C Sample Drawing initial Release Checklist

Customer project Name/ 客户项目名称:	JIM-493	MCR No. / MCR号:
--------------------------------	---------	-----------------

Confidential	Design Change Review Sheet 设计变更评审表		Version 13 Effective date: 2024-11-09th	
			Design Change Request No.	24_146
1. Function&Performance will be influenced? / 系统性能影响? ☐ yes/是 ☒ no/否				
If Yes, System impact evaluation? 如果是, 系统影响评估? (如果是初次样件放行, 空白处请说明样件目的)		催化方案可能有变更, 封装无影响		System/签名 沈伟服
Whether need sample to test? Plan? 是否需要样件进行验证? 计划?				
Whether the catalyst information is confirmed? 催化剂信息是否确认? (物料号、图纸、SPEC)		催化方案可能有变更, 经系统测试确认		Catalyst/签名 张江泉

PDEC R24-146

变更描述	零件号	零件名称	Project	样件阶段	变更来源
	F01Z5101V1	TEMP-SENSOR BOSS	JIM-493	C	BOSCH/Customer
	变更后				
	变更前

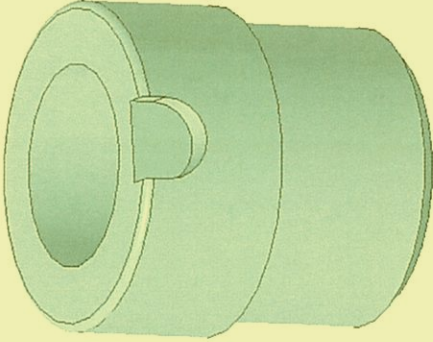
F01Z5102H9-00		F01Z5101V1		
	变更原因		端锥更改后，为保证T4位置不变座子改用JP560量产传感器座；		
风险点（影响）			无		
验证方法			无

零件号	零件名称	Project	样件阶段	变更来源
	F01Z5102DH-04	DP TUBE BRACKET	JIM-493	C	BOSCH/Customer
变更描述	变更前		变更后

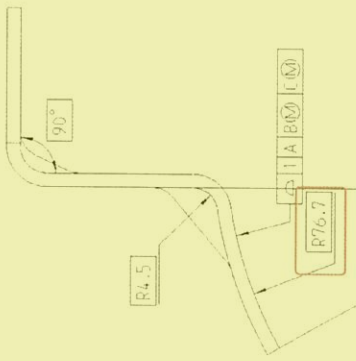
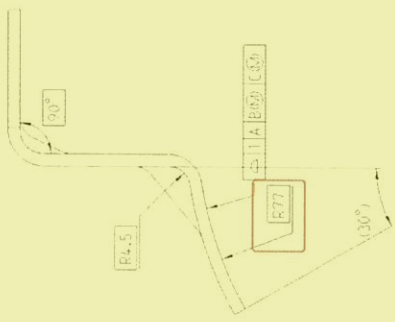
F01Z5102DH-02		F01Z5102DH-04		
	1. 线束支架与筒体贴合面外扩0.3mm; 2. 去除支架方形槽倒圆角; 3. 更改支架安装位置;				
变更原因	1. 为方便安装，线束支架与筒体安装面外扩0.3mm; 2. 为防止卡口安装困难，客户要求去除传感器支架倒圆角; 3. 供应商请求更改支架安装位置，方便焊接;				
风险点（影响）	无				
验证方法	无

零件号	零件名称	Project	样件阶段	变更来源
	F01Z5017X1-04	DP TUBE BRACKET	JIM-493	C	BOSCH/Customer
变更描述	变更前				
	变更后				
变更原因

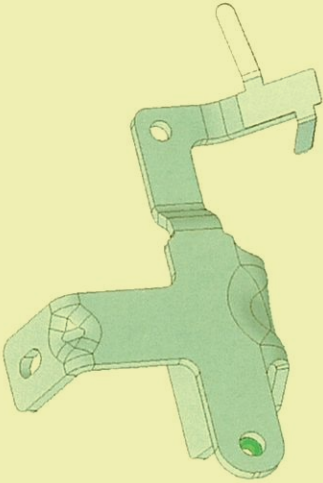
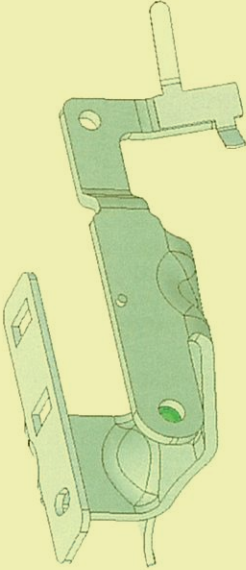
风险点 (影响)	DP TUBE BRACKET: F01Z5017X1-02 DP TUBE BRACKET: F01Z51026E-01 DP TUBE BRACKET: F01Z5102D2-01				
	DP TUBE BRACKET: F01Z5017X1-04 DP TUBE BRACKET: F01Z51026E-02 DP TUBE BRACKET: F01Z5102D2-01 SENSOR BRACKET: F01Z5102DH-04				
验证方法	1. 压差支架形状改变; 2. 压差支架与线束支架组成小组件;				
	根据客户边界及仿真分析结果, 更改压差支架形状; 强度不足, 有断裂风险; 进行FEA仿真, 仿真报告详见附件

零件号	零件名称	Project	样件阶段	变更来源
F01Z5017NP-02	DPF CANNING	JIM-493	C	BOSCH/Customer
变更前后				
变更描述

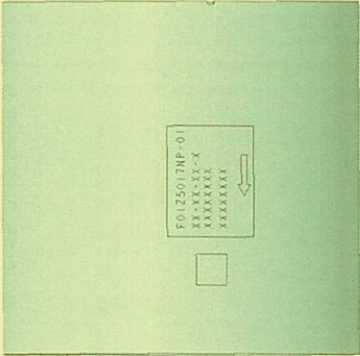
DPF CANNING: F01Z5017NP-01			
	DPF CANNING SLEEVE: F01Z5102EE-00			
	DPF CATALYST: F01Z5017WM-00			
变更原因	1. 衬垫按照背压结果重新设计;			
	2. DPF筒子增加箭头及防错二维码			
风险点 (影响)	衬垫按背压重新设计, 图纸升级, canning根据衬垫更改后随之更改; 供应商请求在筒子上增加放错二维码及箭头;			
验证方法	衬垫预紧力不足, 载体有吹出风险; 已进行canning DV实验;

变更描述	零件号	零件名称	Project	样件阶段	变更来源
	F01Z51025W-02	DPF OUTLET CONE	JIM-493	C	BOSCH/Customer
	变更前				
	变更后

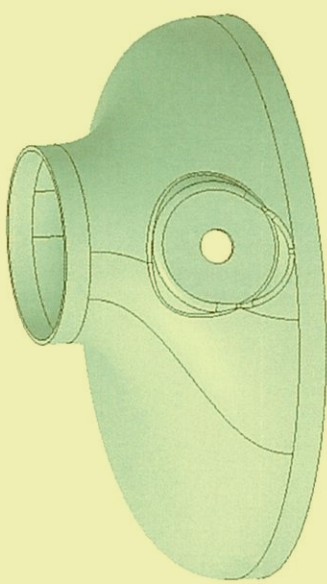
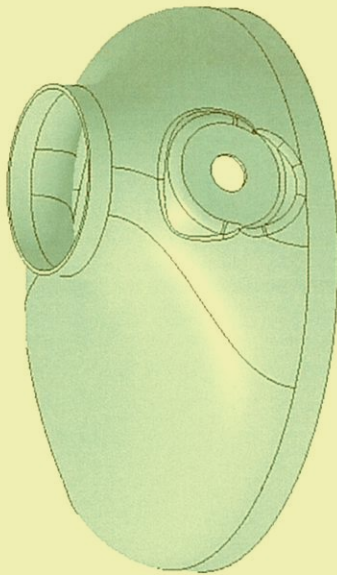
F01Z51025W-01		F01Z51025W-02		
	1. 端锥由内插改为外套;				
	为防止DPF出气端锥碰撞载体，供应商请求DPF出气端锥由内插改为外套;				
变更原因	为防止DPF出气端锥碰撞载体，供应商请求DPF出气端锥由内插改为外套;				
风险点（影响）	外径变大，边界不满足；				
验证方法	客户校核满足需求

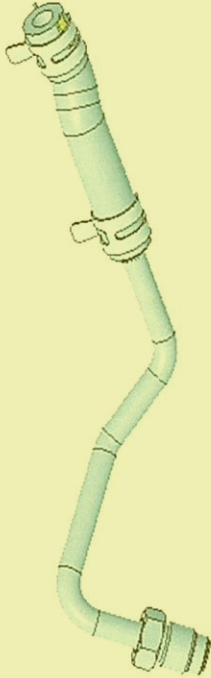
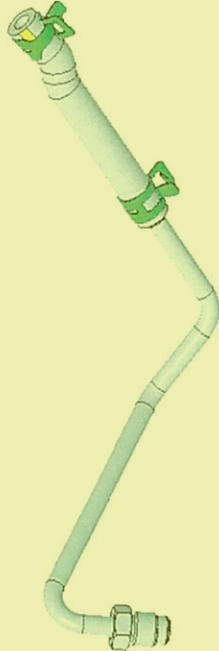
零件号	零件名称	Project	样件阶段	变更来源
	F01Z5017W8-02	DP tube inlet	JIM-493	C	BOSCH/Customer
	变更前后				
变更描述					
	DP tube inlet: F01Z5017W8-01 DP tube inlet: F01Z5017YK-01 RUBBER HOSE INLET: F01Z5101CB DP TUBE CLAMP: F01Z501598		DP tube inlet: F01Z5017W8-02 DP tube inlet: F01Z5017YK-01 RUBBER HOSE INLET: F01Z5102SV-00 DP TUBE CLAMP: F01Z501598		
变更原因	压差支架更改后，压差软管随之增长，压差软管更新后，压差管组件随之更改；				
风险点（影响）	无				
验证方法	无

零件号	零件名称	Project	样件阶段	变更来源
	F01Z5017WB-02	PIPE FOR PIN 01	JIM-493	C	BOSCH/Customer
变更前					
变更描述

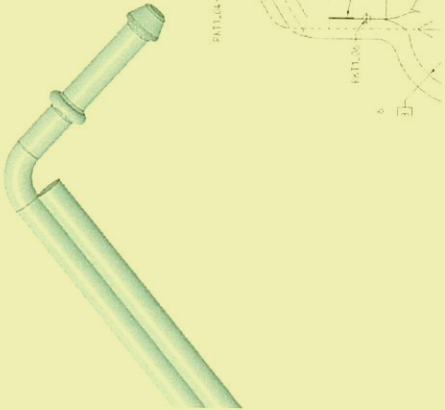
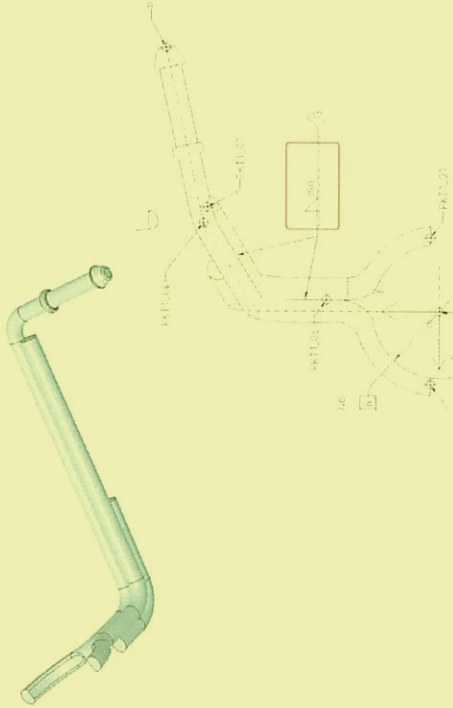
PIPE FOR PIN 01: F01Z5017WB-01 1. 吊钩墩头直径减小; PIPE FOR PIN 01: F01Z5102D6-01 2. 吊钩组件图纸增加焊缝长度;				
变更原因	1. 供应商反馈原墩头直径16制作困难, 请求把吊钩墩头直径改为14; 2. 供应商请求在吊钩组件图纸上增加焊缝长度;				
风险点 (影响)	无				
验证方法	无

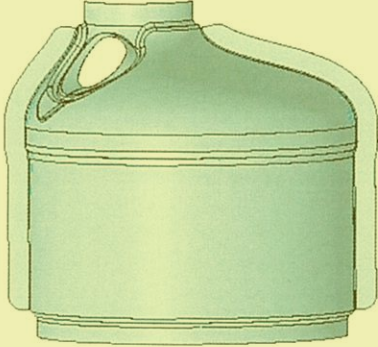
零件号	零件名称	Project	样件阶段	变更来源
	F01Z5018BZ-00	SCR UNIT	JIM-493	C	BOSCH/Customer
	变更前		变更后		
变更描述	 INSULATION WITH MAT: F01Z5016EJ INSULATION FOIL: F01Z51018A INSUALTION MAT: F01Z51018B		 INSULATION WITH MAT: F01Z5018BZ-00 INSULATION FOIL: F01Z5102T7-00 INSUALTION MAT: F01Z51018B		
变更原因	按客户要求，保温壳铭牌信息位置更改到车架下方；				
风险点（影响）	无				
验证方法	无

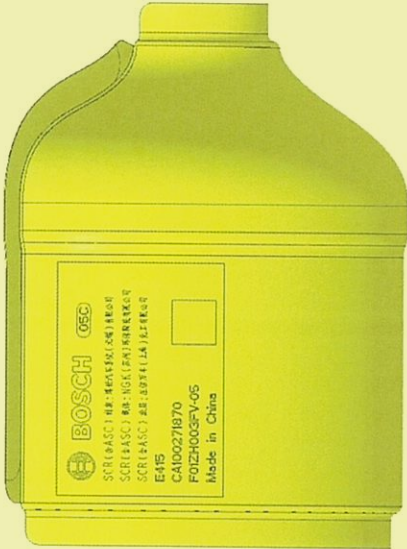
变更描述	零件号	零件名称	Project	样件阶段	变更来源
	F01Z5018C0-00	INSULATION WITH MAT	JIM-493	C	BOSCH/Customer
	变更后				
	变更前		 INSULATION WITH MAT: F01Z5018C0-01 INSULATION FOIL: F01Z5102T8-00 INSUALTION MAT: F01Z51018D		
	 INSULATION WITH MAT: F01Z5016EK INSULATION FOIL: F01Z51018C INSUALTION MAT: F01Z51018D				
	1.按客户要求，保温壳铭牌信息位置更改到车架下方；				
	2.供应商请求把生产日期和生产批次号改到法兰上；				
变更原因	无				
风险点（影响）	无				
验证方法	无

JIM 493 C样件状态
零部件状态说明

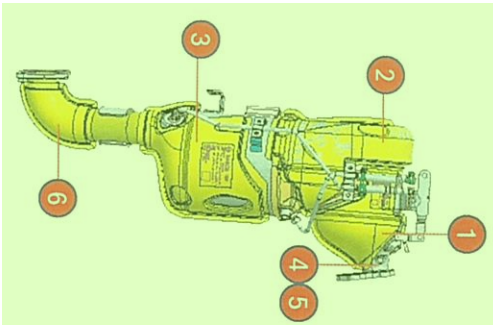
新增变更			
序号	零件	变更说明	变更理由
4	DOC进气端锥	端锥缩短15mm	DOC端锥成型困难，报废率高，优化结构
		NOx 底座向前偏移12mm	
		T4底座向下偏移1.3mm	
5	DOC桶体	DOC桶体加长15mm（载体位置不变）	T4 底座和T6 通用
6	出气管保温	去除SDPF出气管保温	配合端锥更改 降本
偏差			
序号	零件	偏差说明	偏差原因
1	DOC保温壳	手工裁剪，手工点焊	
2	混合器保温	在RZ量产保温的基础上手工裁剪，手工点焊	保温模具未完成，计划完成时间04-30
3	SDPF保温	手工裁剪，手工点焊

- 由于量产保温模具未及时到位，此次OTS期望用手工裁剪保温支持整车结构耐久
- 基于以往项目经验，保温重量较轻，手工裁剪及点焊的保温耐久失效风险较低
- 新增零件变更会体现在此次耐久件上，将来量产采用模具件机器人点焊工艺更稳定，此轮耐久可以覆盖将来量产状态

JIM 493 C样件状态 DOC端锥变更CFD评估

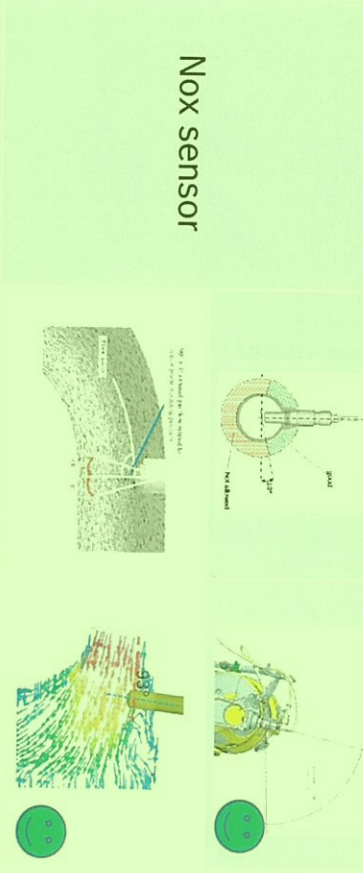
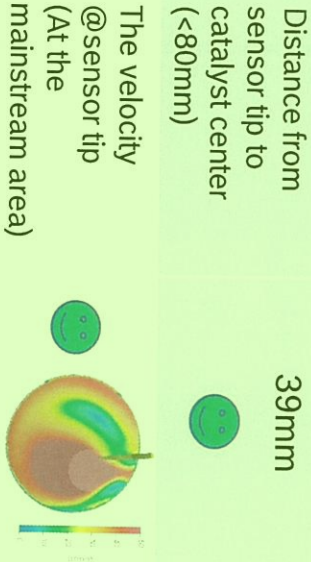
DOC端锥的变更对产品背压，DOC均匀性影响较小，传感器位置满足要求

JIM 493 C 样件状态 DOC端锥变更FEA评估

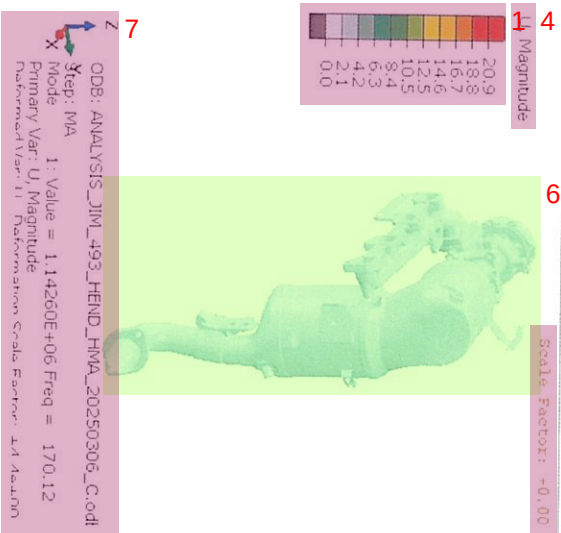
3 1阶模态频率170.12Hz, 变更前为169.2Hz

DOC端锥的变更对应力影响较小, 变更前的件已通过台架耐久, 变更后整车耐久失效风险很低
